Многоэтажный жилой дом с подземным паркингом ГП-72.106

Архитектурные решения.

10101-ИДК23/86-АР/23-72.106- АР2

Разрешение	Обозначение	10101-ИДК23/86-АР/23-72.106- АР2
№ 57-25	Наименование объекта строительства	"Комплексная застройка территории, расположенной в границах улиц: Тобольский тракт-Обход города Тюмени (мкр. Губернаторский)" Второй этап

План подземного этажа. Секция 106.2

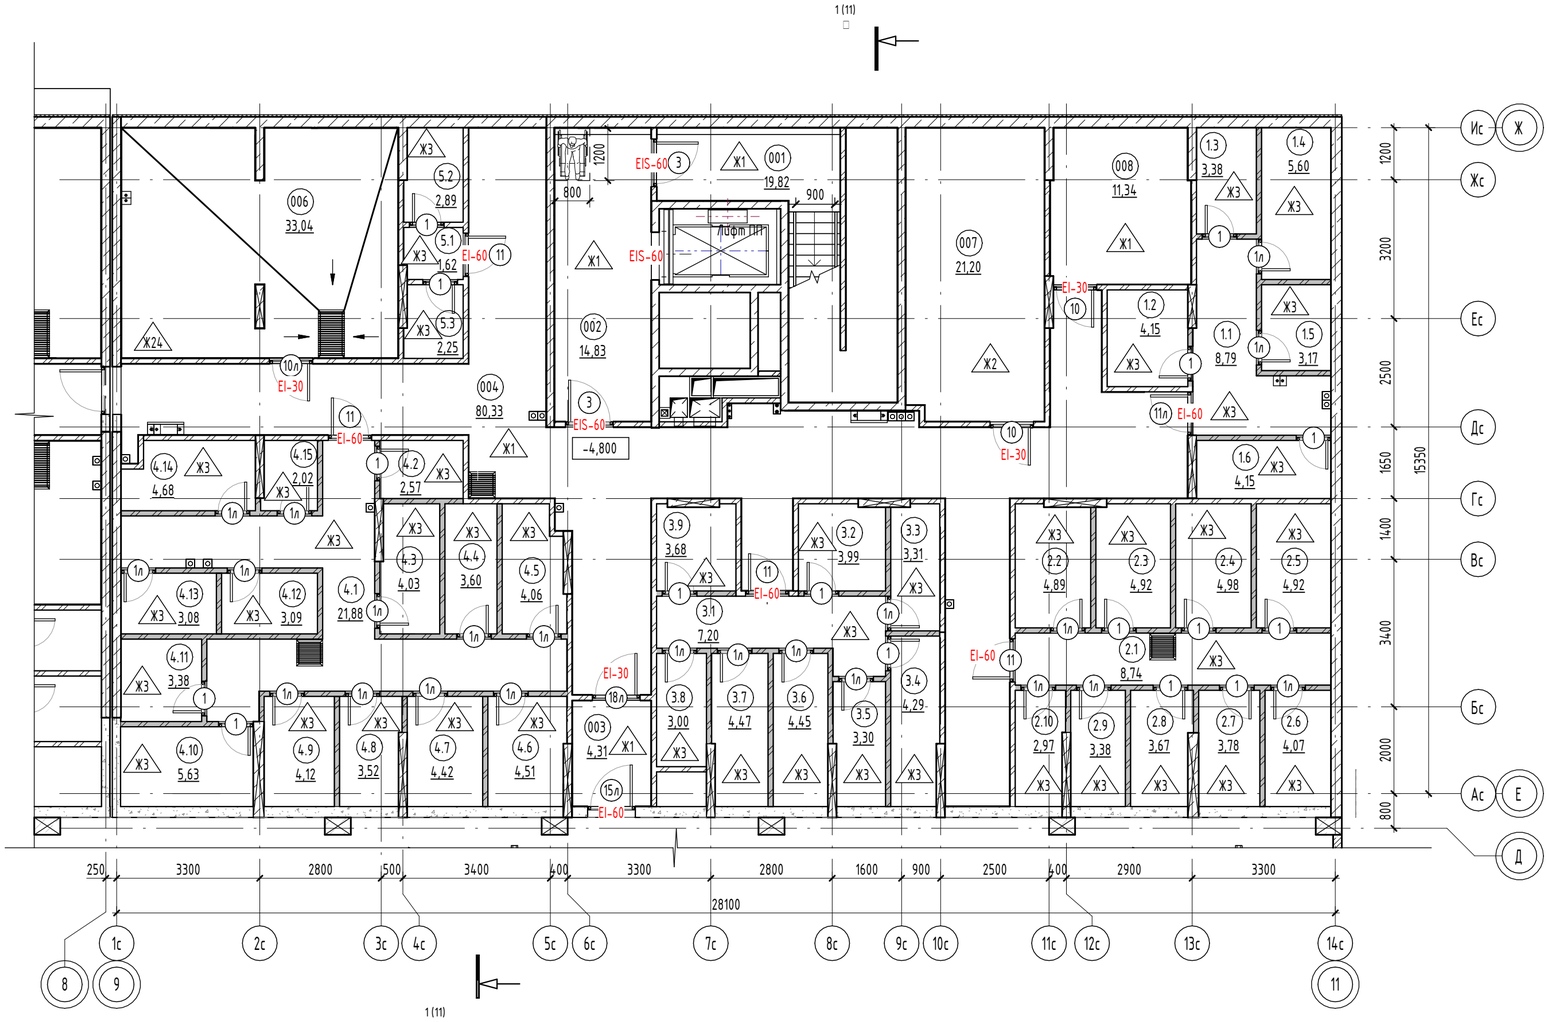
Изм.	Лист	Содержание изменения	Код	Примечание
2	1	Внесены изменения в ведомость рабочих чертежей. Откорректированы ТЭП (жилая площадь)	1	Изм.2 (Зам.)
	2-9	Откорректирована привязка перегородок и площадь помещений.	1	Изм.2 (Зам.)
	3	Отображены конструкции фальшпилонов в соответствии с АС	1	Изм.2 (Зам.)
	3	Кухня-гостинная заменена на кухню-столовую	1	Изм.2 (Зам.)
	10	Изменены габаритные размеры вентшахт и парапетов. Откорректировано расположение воронок На фрагменте выхода на кровлю откорректированы окна и...	1	Изм.2 (Зам.)
	6	Откорректирован тип пола у балконов над отапливаемыми помещениями.	1	Изм.2 (Зам.)
	13	Внесены изменения в спецификацю элементов заполнения оконных проемов.Добавлен узел примыкания оконного блока.	1	Изм.2 (Зам.)
	14	Внесены изменения в спецификацю элементов заполнения балконных проемов.	1	Изм.2 (Зам.)
	16	Откорректирована ведомость отделки стен	1	Изм.2 (Зам.)
	19	Добавлен тип пола Ж24	1	Изм.2 (Зам.)

План 1 этажа. Секция 106.2

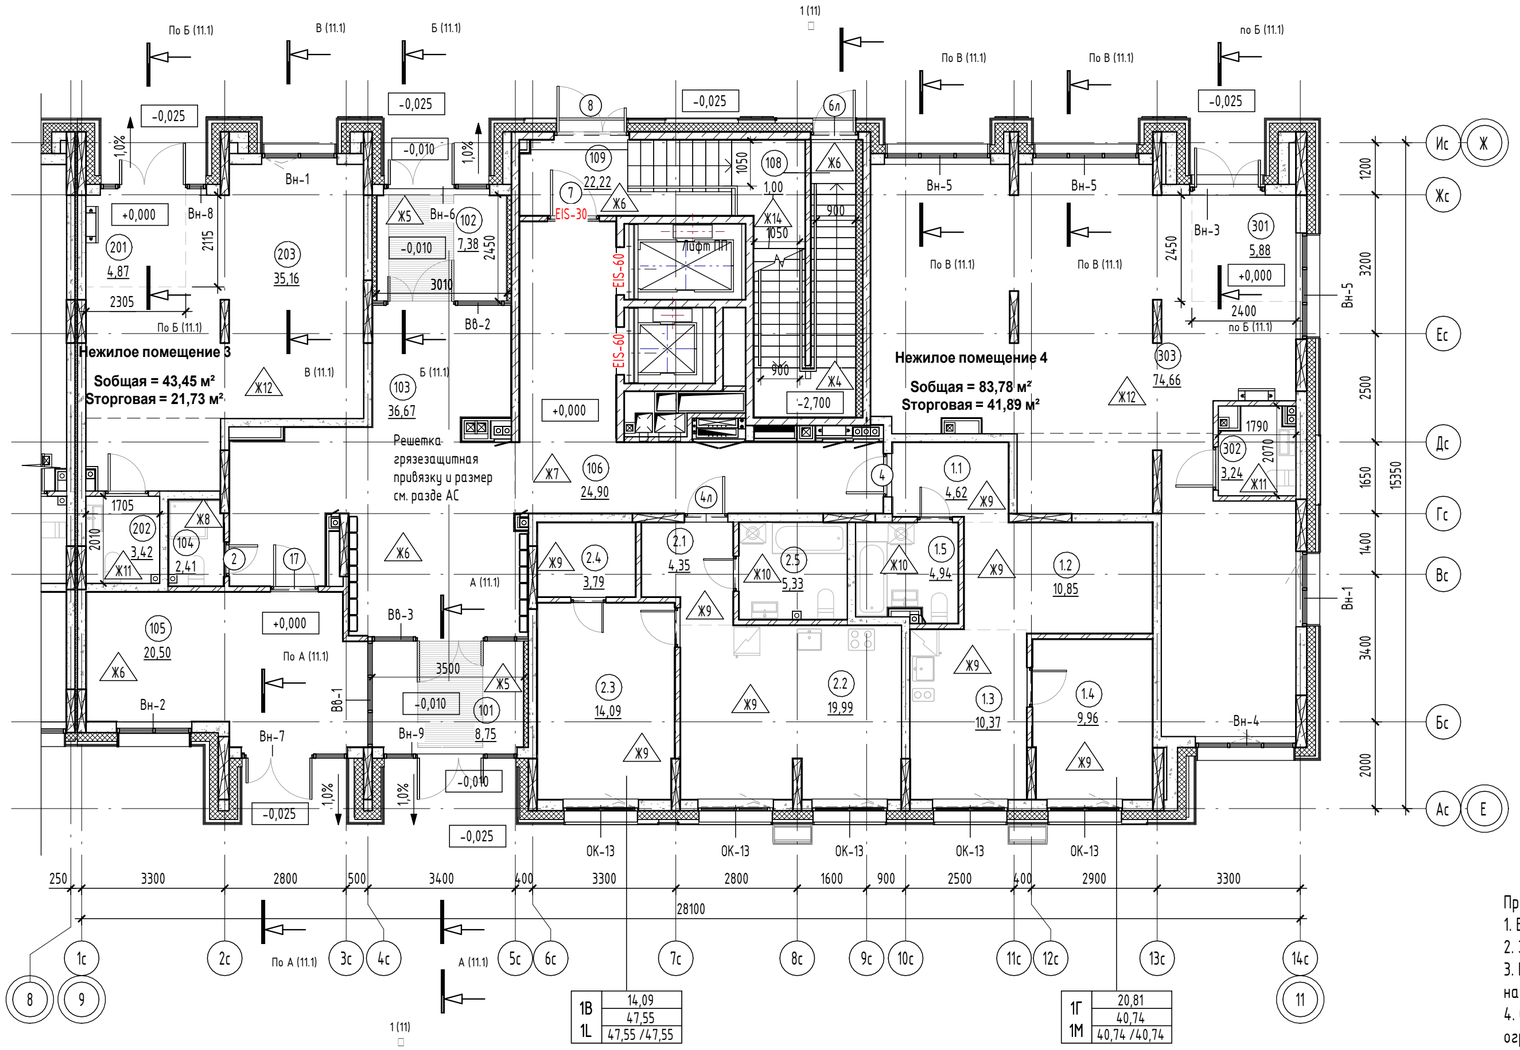
Изм.	Лист	Содержание изменения	Код	Примечание
3	1	Откорректировано примечание в ведомости рабочих чертежей	1	Изм.3 (Зам.)
	2	Откоректирована графика стояков	1	Изм.3 (Зам.)
	3	Указана ширина и тамбуров (пом. 101,102). В тамбурах (пом. 101, 102) добавлены грязезащита и выноска к ним. Также в пом. 201 указана глубина тамбура	1	Изм.3 (Зам.)
	4	Добавлена безопасная зона для МГН	1	Изм.3 (Зам.)
	8-9	Открорректированы марки в квартире 1Б (пом. 3.6, 3.7)	1	Изм.3 (Зам.)
	10	На фрагменте плана в машинном отделении добавлен и замаркирован люк	1	Изм.3 (Зам.)
	15	В состав спецификации добавлен люк. Также добавлена схема габаритных размеров люка	1	Изм.3 (Зам.)
	18	Откорректировано примечание к экспликации полов	1	Изм.3 (Зам.)
	19	Откорректировано примечание к экспликации полов	1	Изм.3 (Зам.)

План 2-5 этажа. Секция 106.2

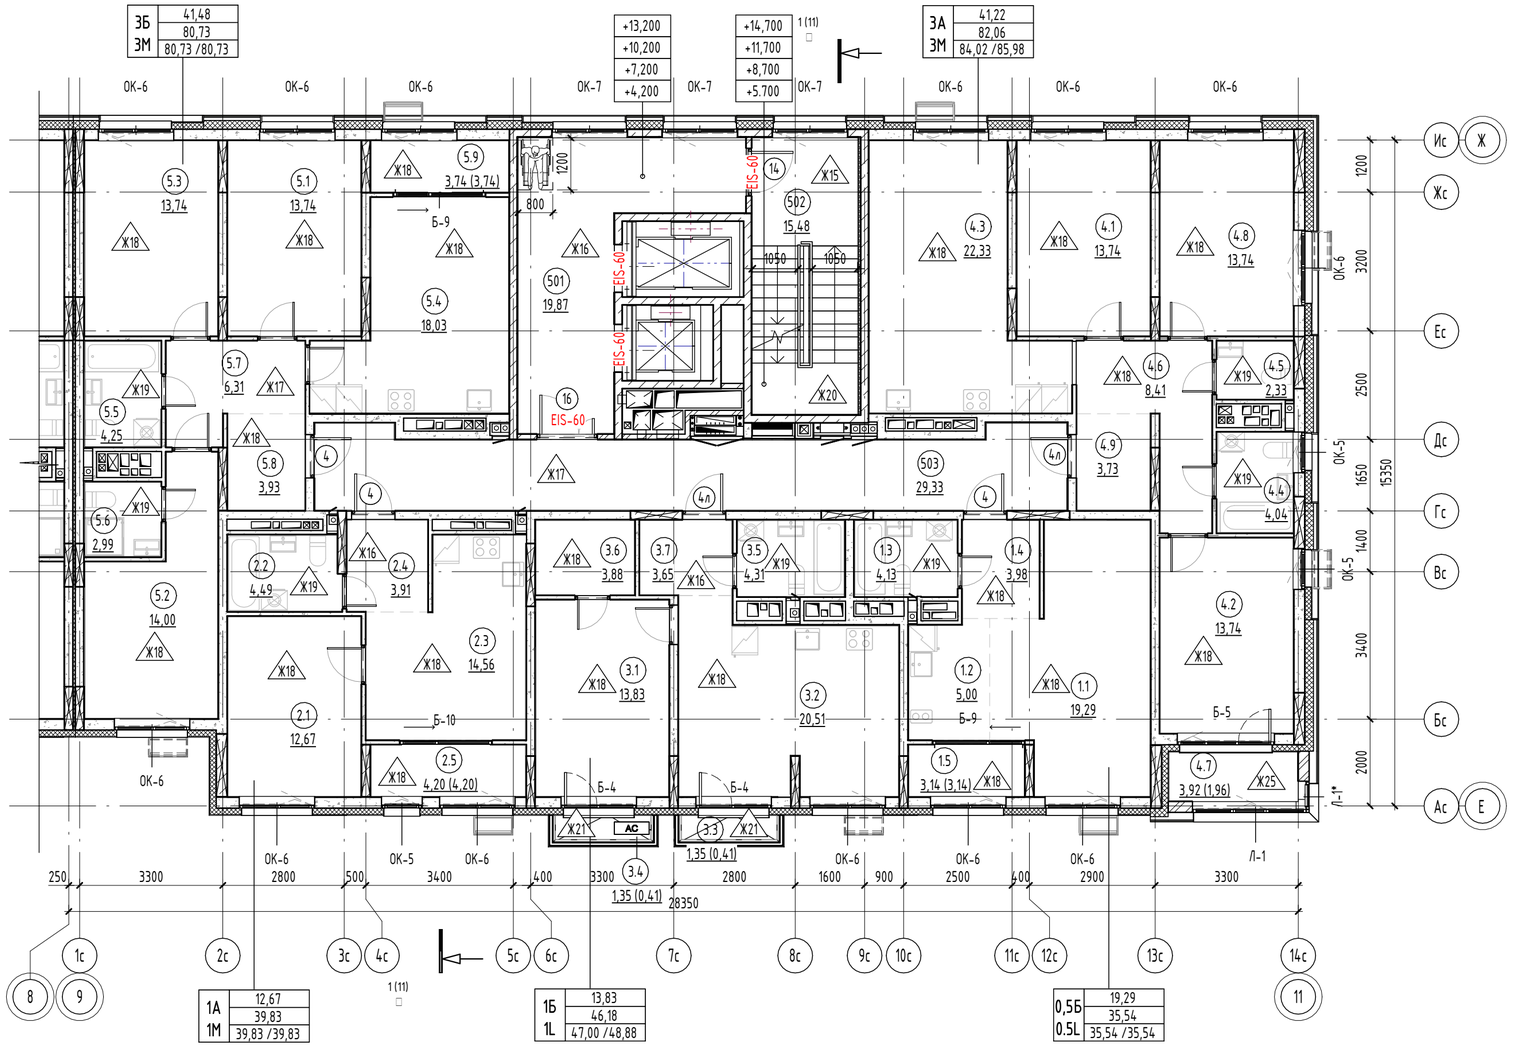
Изм.	Лист	Содержание изменения	Код	Примечание
5	20-22	Откорректировано отображение навигации подъездов и вывесок коммерческих помещений	1	Изм.5 (Зам.)
	4-9, 18-22	Изменены архитектурные решения по устройству открытых балконов, включая корректировку высоты балконных ограждений	1	Изм.5 (Зам.)
	4-9	Кладка стен лоджий увеличена до 250 мм, на лоджиях исключены металлические ограждения	1	Изм.5 (Зам.)
	3-9,23	Откорректированы зашивки инженерных шахт, предусмотрено устройство лючков	1	Изм.5 (Зам.)
	23	Добавлен лист с фрагментами планов расположения лючков, разработана спецификация лючков	1	Изм.5 (Нов.)
	4-9	Исключено утепление лифтового холла	1	Изм.5 (Зам.)
	10,11	Откорректирована толщина утеплителя по внутренней стороне основного парапета кровли и парапета лестнично-лифтового узла	4	Изм.5 (Зам.)
	13	В составе витражей лоджий нижние экраны заменены на безопасное закалённое стекло, выполнен усиленный горизонтальный ригель	1	Изм.5 (Зам.)

План 12 этажа. Секция 106.2

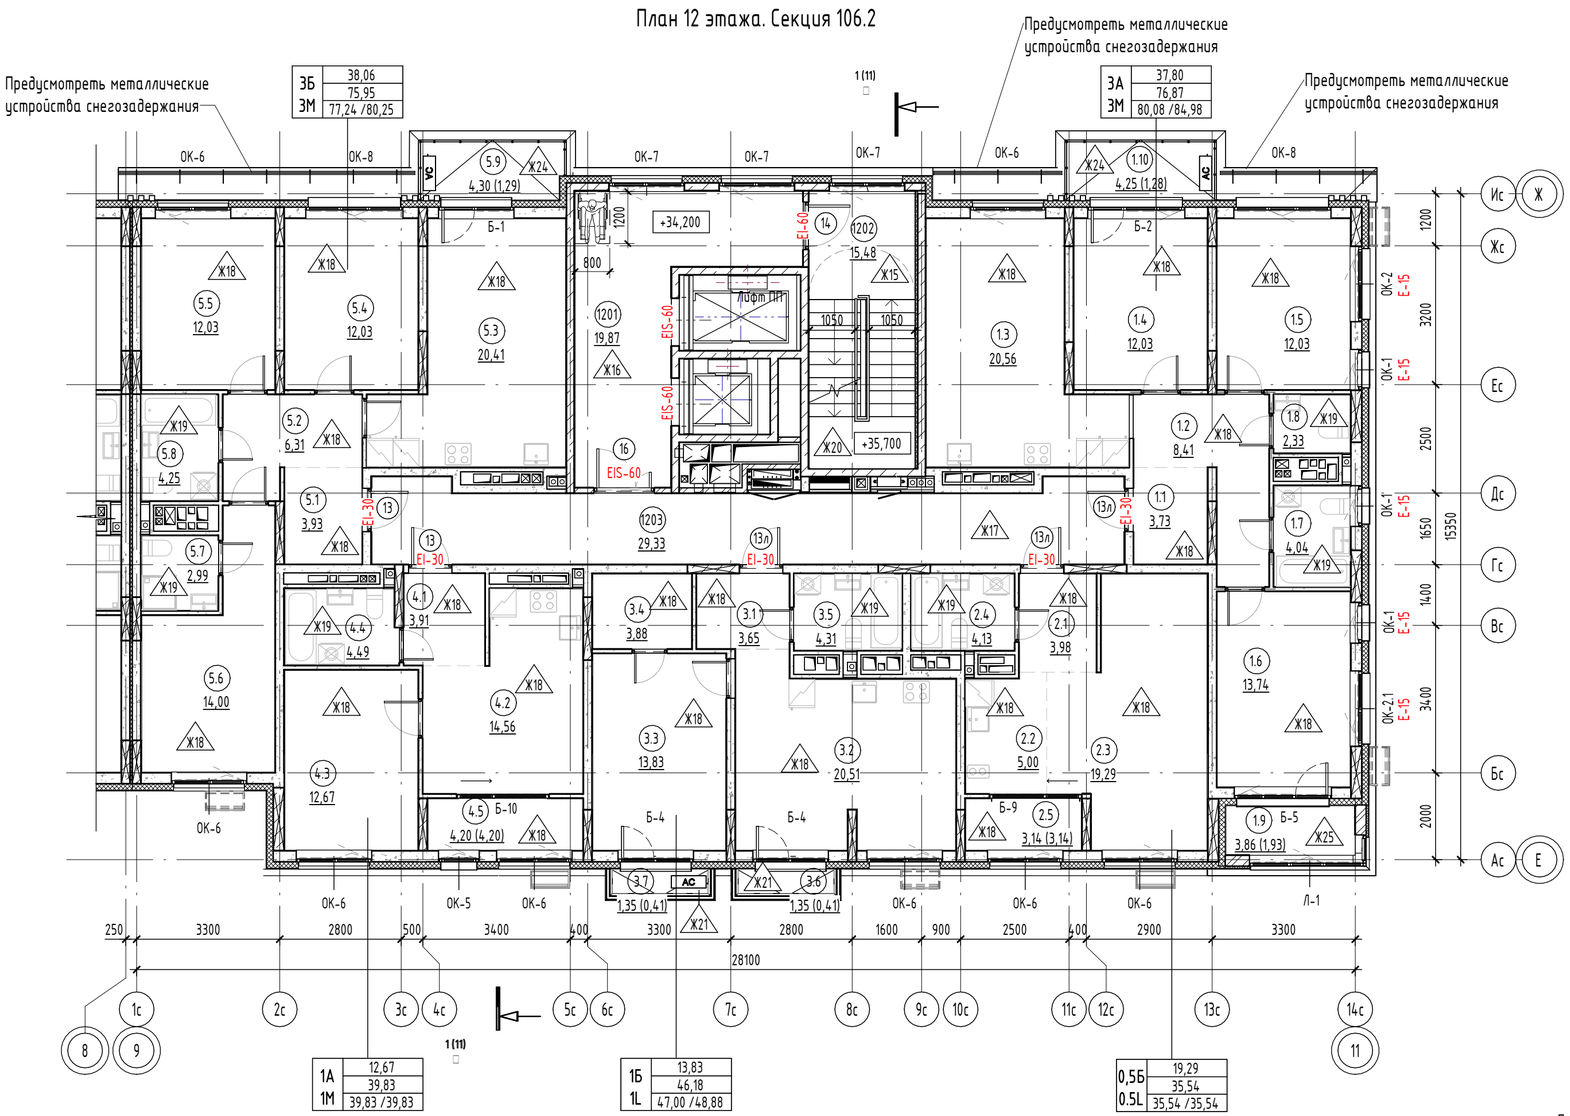
6,21	Откорректирована толщина утеплителя и отлив на участке перепада фасада в уровне 12 этажа	1	Изм.5 (Зам.)
	6-9,21	Изменена раскладка декоративных элементов из минеральной ваты	1	Изм.5 (Зам.)

План кровли. Секция 106.2

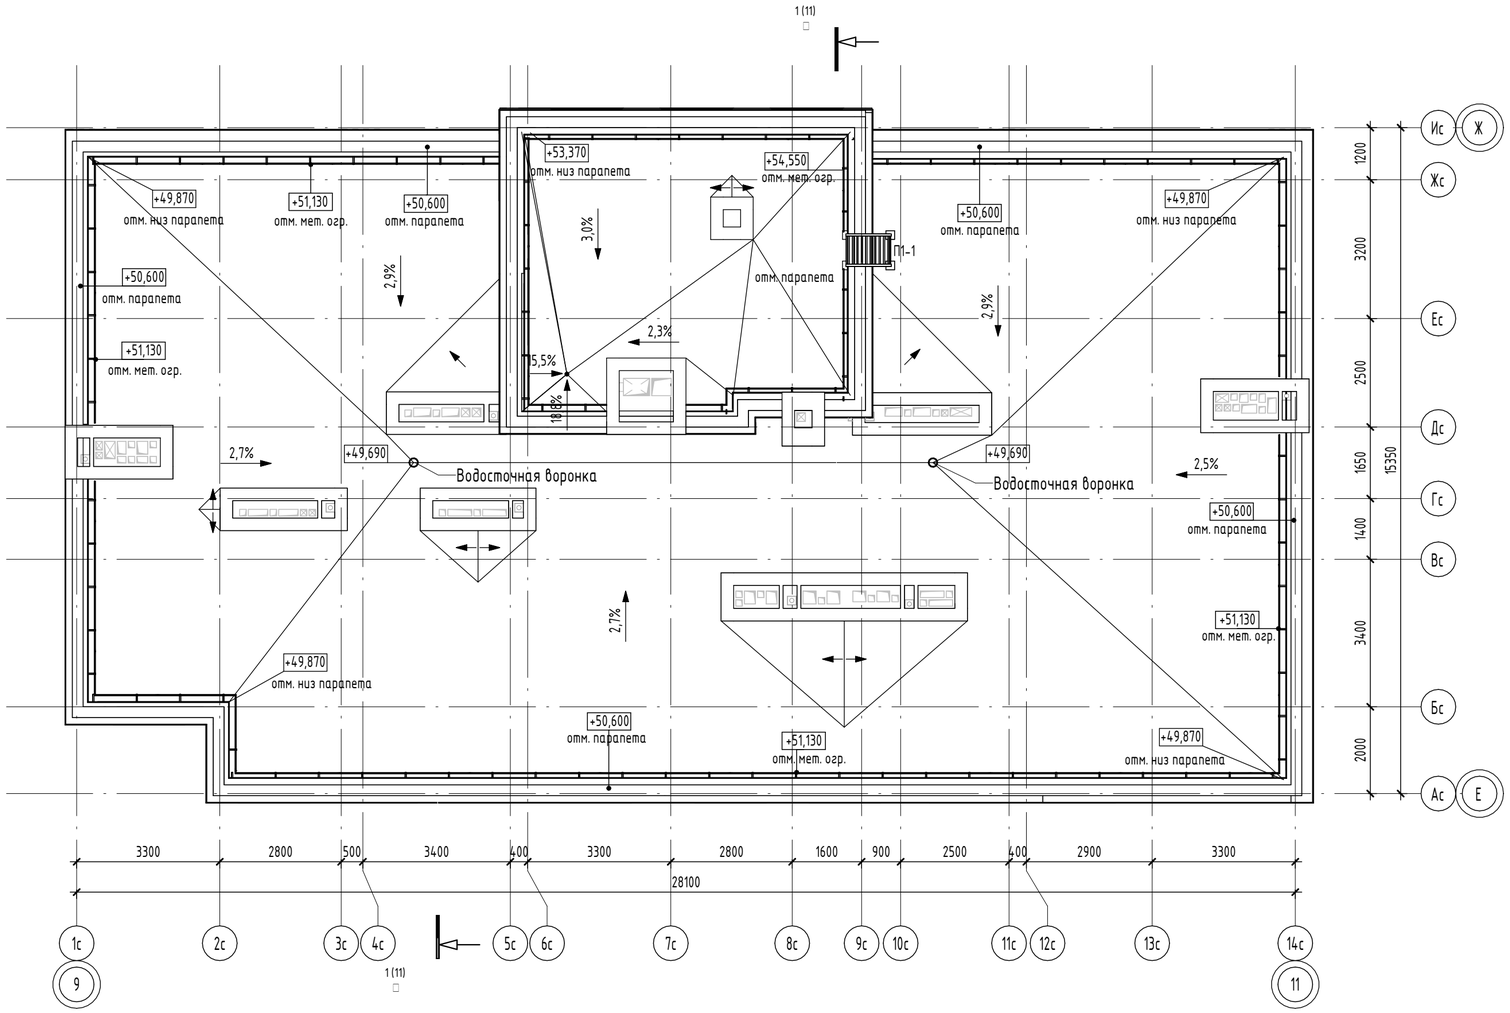
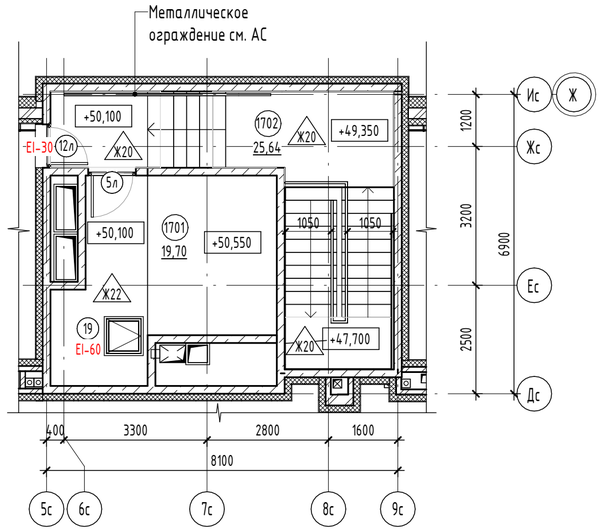
10	Уточнены габаритные размеры вентиляционных шахт	1	Изм.4 (Зам.)
	20-22	По фасадам откорректированы профили	3	Изм.4 (Зам.)
	10,20-22	Пожарная лестница перенесена на противоположную сторону лестнично-лифтового узла	1	Изм.4 (Зам.)

Сечение А-А (3)

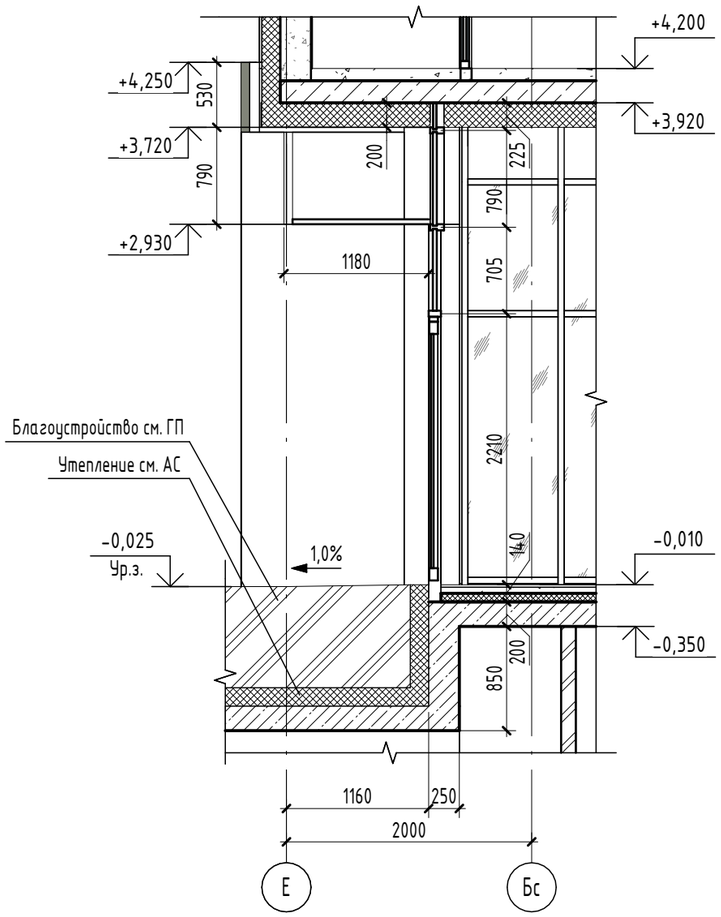
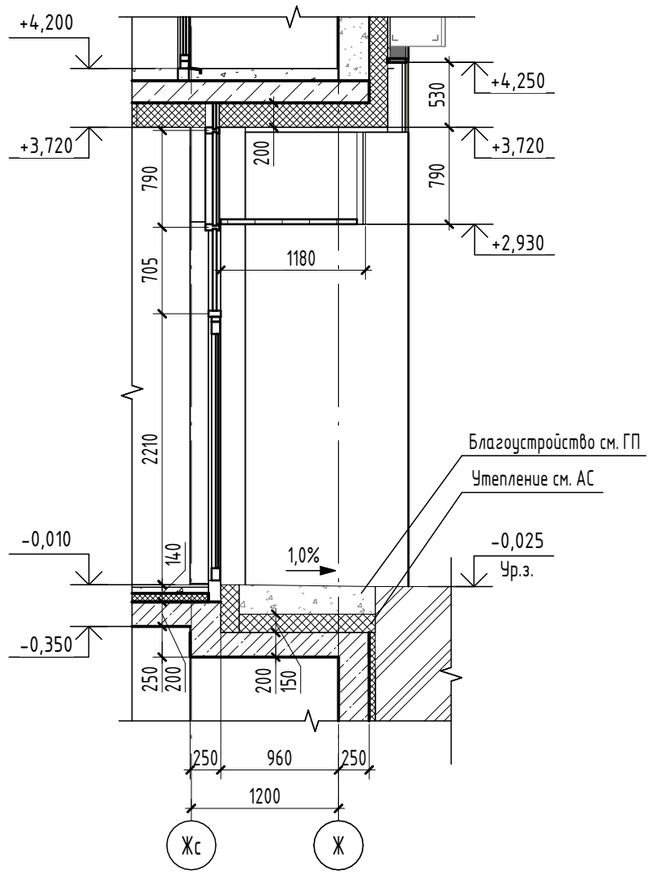
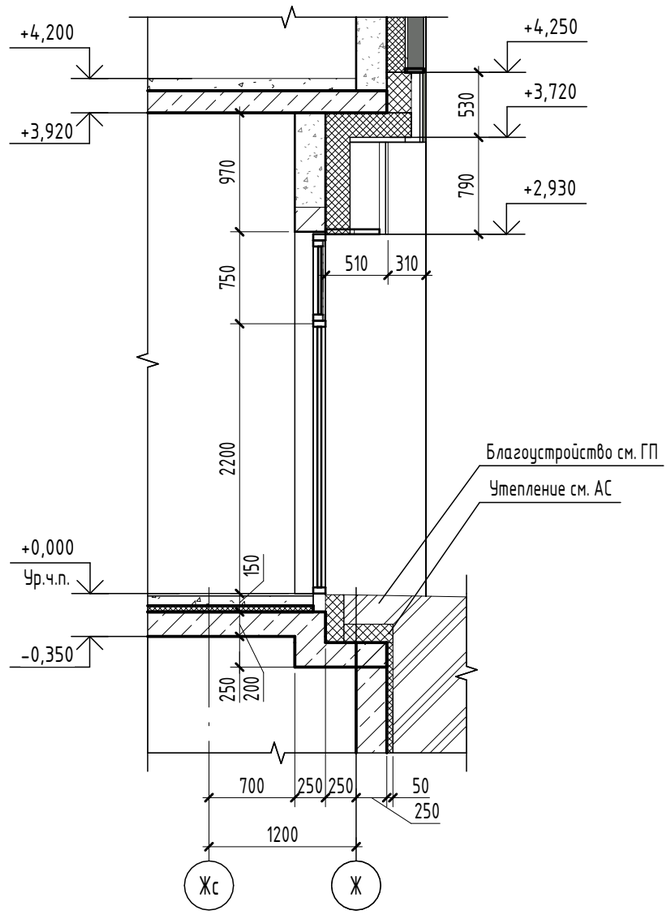
Изм.	Лист	Содержание изменения	Код	Примечание
6	1	В ведомость рабочих чертежей внесены данные об измененных листах	З	Изм.6 (Зам.)
	3,11	Добавлены сечения по вводам и нишам 1-го этажа	З	Изм.6 (Нов.)
	14	В балконные блоки ПВХ включен доборный профиль	З	Изм.6 (Зам.)
	18,19	Исключен пункт 7 примечаний	З	Изм.6 (Зам.)
	4-9,19	На холодных лоджиях добавлен состав пола	З	Изм.6 (Зам.
